Enquête publique portant sur la demande d'autorisation à implanter et exploiter un parc éolien comprenant 2 éoliennes (ayant une hauteur maximale en bout de pale de 150 mètres) et 1 poste de livraison au lieu-dit Maison-Neuve sur la commune de Billio.

Commune de Billio

ENQUÊTE PUBLIQUE DU 25 SEPTEMBRE AU 27 OCTOBRE 2023

2. Conclusions et avis du Commissaire Enquêteur

Figure : Zones favorables à la reproduction des amphibiens (Carte 35 extraite de l'étude Faune Flore p.160)

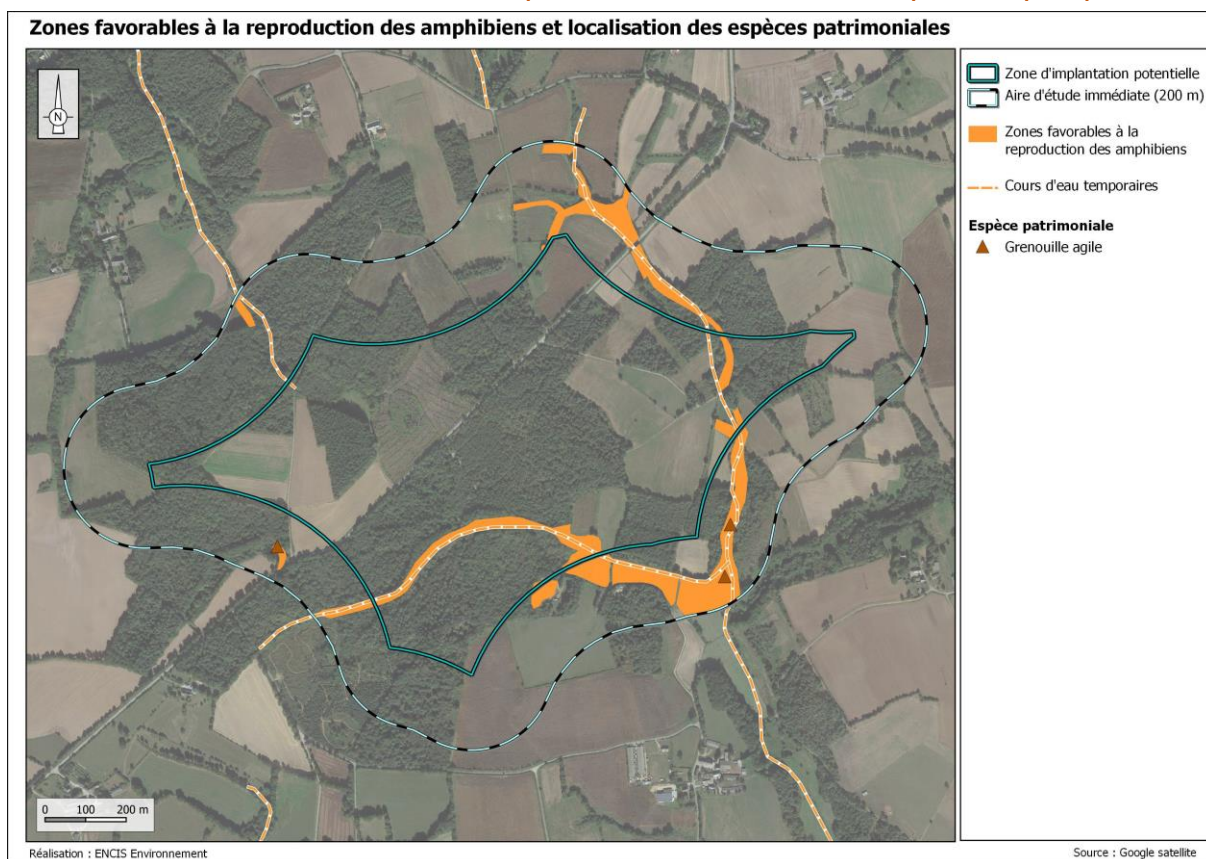
Dans la contribution O5 de M. Raphaelli, on pourra regretter le manque de précision sur le lieu d'observation du juvénile de Triton marbré et la période. L'individu semble avoir été observé à « une centaine de mètres » de la future E1, le long de la route menant à la maison Maison Neuve. Des individus de Triton marbré se seraient donc reproduits dans une mare ou un fossé non loin de la route. A l'instar des appréciations de M. Raffaelli, la carte ci-dessous (extraite de l'étude d'impact Faune Flore p.160) montre

qu'un secteur de reproduction est en effet possible au nord de E1 et de la route, ainsi qu'au sud, dans une mare, au niveau du carrefour avec la RD126, où la Grenouille agile se reproduit.

Une fois la période de reproduction passée, les individus se dispersent possiblement dans les boisements du secteur. Ceux-ci sont nombreux et variés et permettent sans doute à l'espèce de prospérer.

Figure : Localisation des aménagements vis-à-vis des zones favorables à la reproduction des amphibiens (Carte 51 extraite de l'étude Faune Flore p.210)

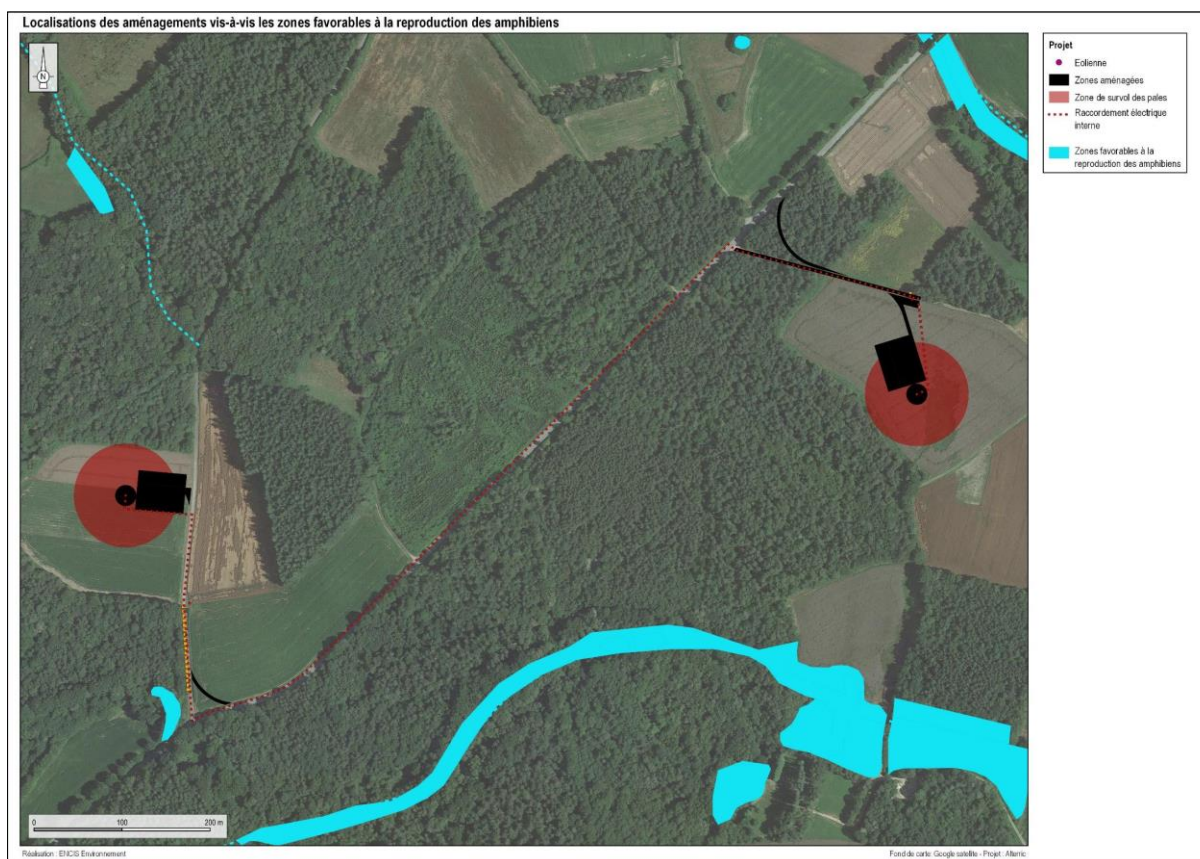
L'éolienne E1 s'implante dans une parcelle de culture et ne nécessite aucun déboisement/défrichage pour son implantation ou son accès. Les points d'eau à proximité de la route ne seront aucunement impactés par le chantier. Il n'y aura donc pas de destruction d'habitat de l'espèce et pas de risque de mortalité lié (cf. carte ci-après).

Comme le décrit l'étude Faune Flore (p.209) : « le risque de mortalité réside principalement dans les phases de transits entre les habitats favorables utilisés en phase terrestre (repos) et aquatique (reproduction). Cependant, le caractère nocturne de ces transits et des mœurs des amphibiens en général, et l'activité diurne des travaux, réduit ces risques. De plus, l'aspect temporaire des travaux limite l'impact dans la durée.» Les impacts potentiels du chantier semblent ainsi assez limités. Des mesures sont cependant prévues pour réduire encore davantage les risques résiduels.

Figure : carte de localisation des filets de protection pour amphibien

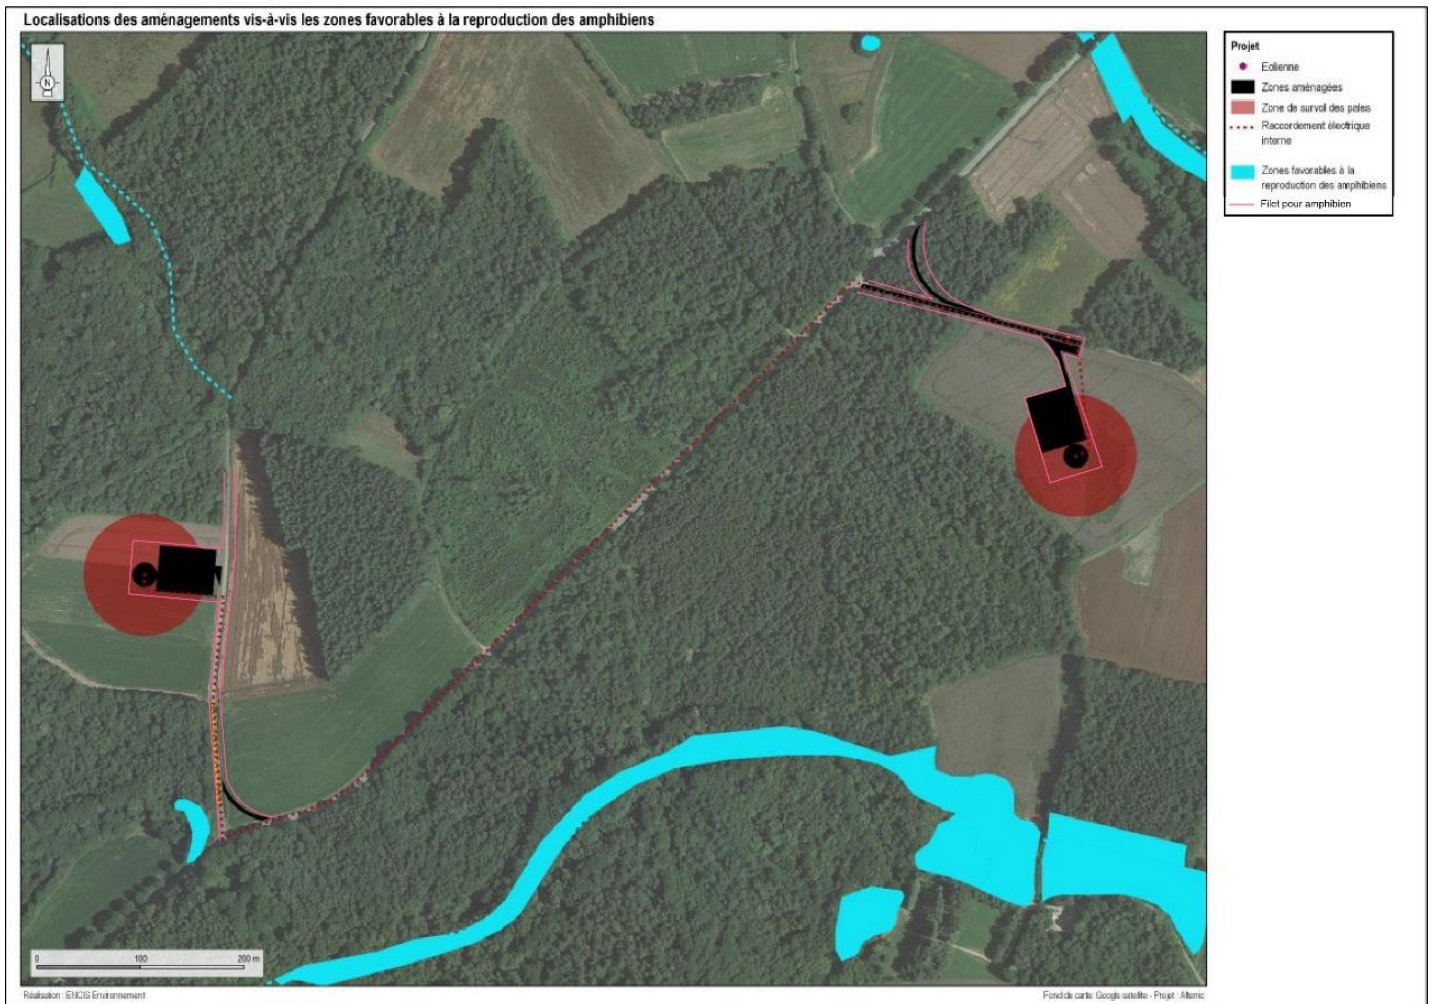
Pour éviter tout risque quant à la migration du Triton marbré (mais aussi des autres espèces potentiellement présentes), cette mesure pourra être étendue aux installations annexes. Ainsi, le porteur de projet s'engage à l'installation de filets de protection autour des fondations mais aussi autour des plateformes, accès et poste de livraison. Les filets pourront être installés des deux côtés des routes et chemins pour éviter toute intrusion. La carte ci-dessous, illustre les endroits où les filets de protection pourront être installés. Environ 1820 m de filet seraient installés.

Le coût prévisionnel sera augmenté en conséquence : avec 1,45€ le mètre linéaire (piquets + filet), le coût du matériel serait de 2640€. Environ 3 jours de travail seraient nécessaires pour l'installation soit 1500€. Le coût global de la mesure s'élèvera ainsi à 4140 €.

La mesure proposée par le maître d'ouvrage de mise en œuvre de filets de protection afin d'éviter l'intrusion d'amphibiens dans les aires de travaux me semble parfaitement adaptée à l'enjeu, et de nature à apporter une réponse satisfaisante pour éviter l'impact.

Figure : Extrait graphique page 26 de l'étude acoustique

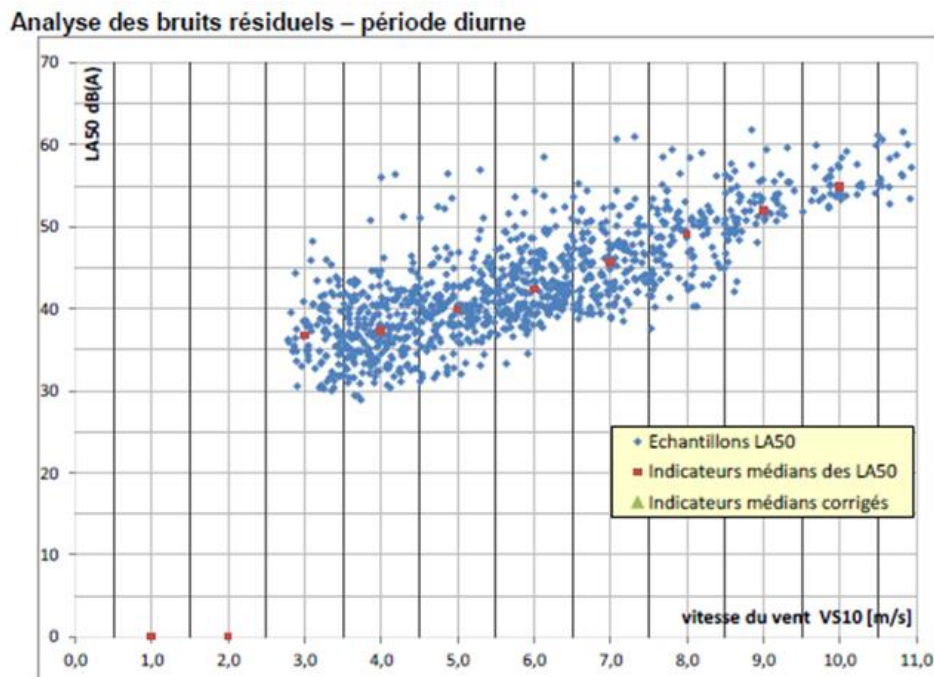
Ce thème est abordé par plusieurs requérants pour en critiquer la durée, le choix des points d'écoute, la période de l'année retenue. Ils considèrent que la période de référence est trop courte (13 jours), réalisée en période hivernale durant laquelle les bruits et sons sont plus importants, la végétation dormante ne limitant pas la propagation du bruit, et sur la base d'un projet de norme NFS 31-114 jamais rendue opposable et donc sans valeur.

Les résultats des mesures de bruits résiduels présentés sous forme de graphique aux pages 18 à 30 de l'étude acoustique démontrent un nombre d'échantillons LA50 suffisant pour des vitesses de vent allant de 3m/s à 10m/s autant en période diurne que nocturne.

La poursuite de la campagne de mesure sur une période plus longue n'aurait pas apporté d'éléments supplémentaires pour définir le bruit résiduel en fonction des classes de vent. A l'inverse, si la campagne de mesure avait relevé une absence de données pour des classes de vent comprise entre 3m/s à 10m/s, la campagne aurait été prolongée afin d'obtenir les données nécessaires.
